Dirección Regional de Coclé
Sección de Evaluación de Impacto Ambiental

Penonomé, 10 de octubre de 2023.
DRCC-SEIA-137-2023

INFORME TÉCNICO DE INSPECCIÓN
DRCC-IIIO-231-2023

Proyecto:	ANTEPROYECTO, ESTUDIO, DISEÑO, DESARROLLO DE PLANOS FINALES, ESPECIFICACIONES TÉCNICAS Y CONSTRUCCIÓN DE LA NUEVA POLICLINICA DE ANTÓN.
Promotor:	CAJA DE SEGURO SOCIAL.
Categoría:	I
Consultores ambientales:	DIOMEDES VARGAS Y DIGNO ESPINOSA.
Localización del proyecto:	SECTOR DE VÍA INTERAMERICANA CIUDAD SANTA MÓNICA, CORREGIMIENTO DE EL CHIRÚ, DISTRITO DE ANTÓN, PROVINCIA COCLE.
Fecha de inspección:	04 DE OCTUBRE DE 2023.
Fecha de informe:	05 DE OCTUBRE DE 2023.
Participantes:	<ul style="list-style-type: none"> • Yarianis Santillana Macías-MiAMBIENTE- Coclé. • Kiriam González - MiAMBIENTE-Coclé. • Diomedes Vargas-Consultor Ambiental. • José Luis Gómez-Caja de Seguro Social. • Roderic Villarreal-Empresa Contratista Constructora NOVA S, A. • Brayan Patiño- Empresa Contratista Constructora NOVA, S.A.

Foto 1, 2, 3 y 4 Personal técnico de Miambiente, Consultor Ambiental, Empresa Constructora NOVA, S.A y Caja de Seguro Social. También se evidencia el área propuesta ya intervenida y personal trabajando en el lugar.

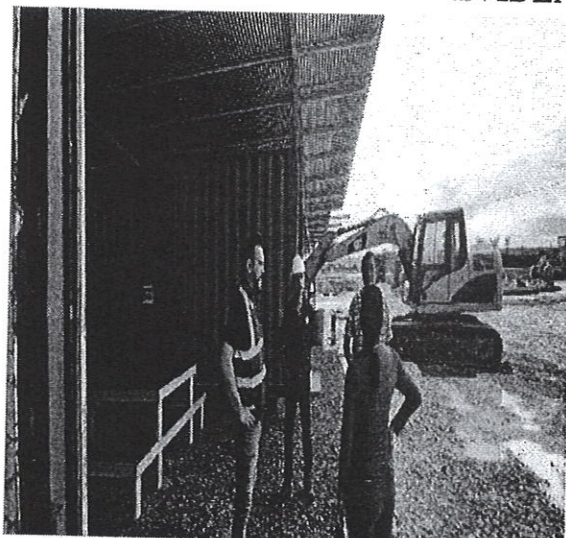
Observación 1: Al momento de la inspección se evidencio que el área propuesta para el desarrollo del proyecto ya ha sido intervenida por el promotor y la empresa contratista. Se encontró maquinaria y personal trabajando en el lugar.

Foto 5 y 6. Se evidencia la construcción de un pozo.

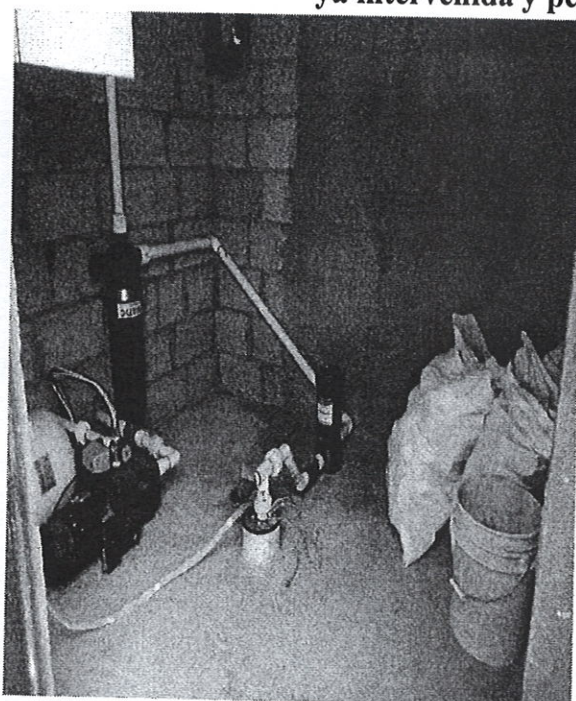
Observación 8: En el punto Necesidades de servicios básicos (agua, energía, aguas servidas, vías de acceso, transporte público, otros) nos dicen, que para el desarrollo del proyecto en la etapa construcción el promotor abastecerá de agua mediante la construcción de pozos de agua subterránea (2). Al momento da la inspección se evidencio que uno de los pozos ya fue construido.

Presentar mediante coordenadas UTM, Datum WGS84 la ubicación de los pozos e indicar si el mismo cuentan con la capacidad para dotar de agua potable al proyecto.

Presentar los permisos correspondientes según indica la Resolución D.M-0476-2019 del 22 de octubre de 2019. Que crea el registro de perforadores del subsuelo, habilitados para efectuar Alumbramiento de las aguas subterráneas con fines de investigación o explotación.

Indicar la capacidad que contara el tanque de almacenamiento de agua.

Foto 7, 8, 9, 10, 11, 12, 13 y 14. Se evidencia todas la fincas intervenidas (eliminación de la vegetación)

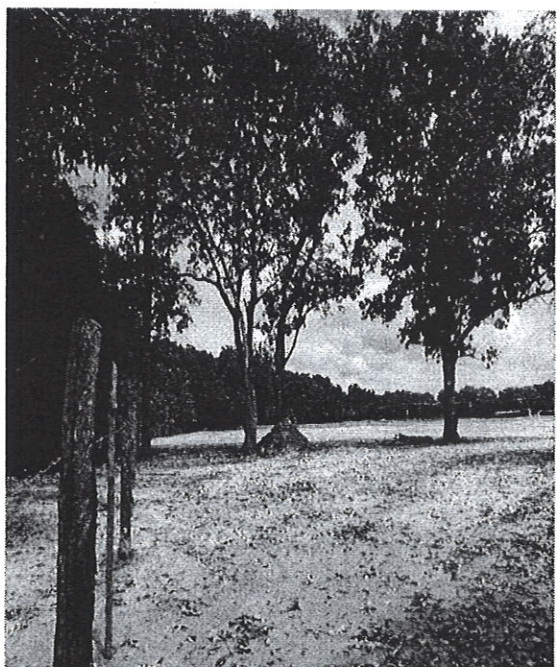
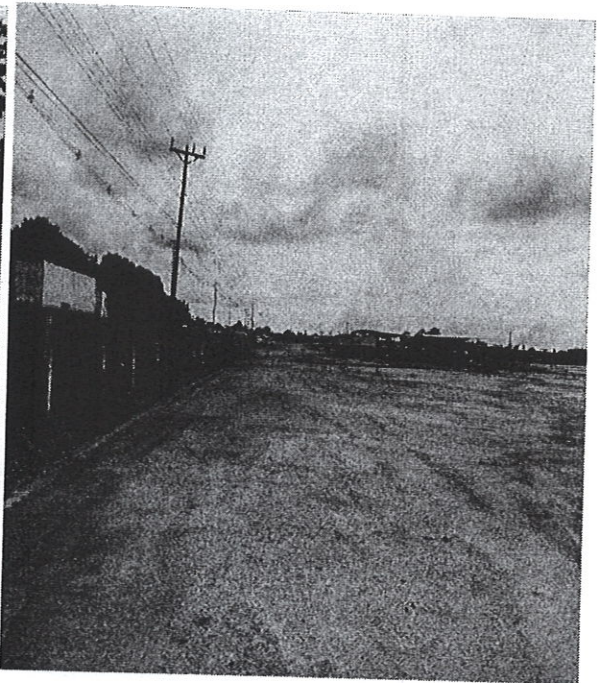
Al Momento de la inspección se evidencio que las tres (3) fincas han sido intervenida en su totalidad sin contar con la aprobación del Estudio de Impacto Ambiental, ya que iniciaron con los trabajos de limpieza y relleno del terreno. Igualmente se evidencio maquinaria y personal trabajando en el lugar. Lo cual no concuerda con lo presentado en el EsIA y verificado en campo.
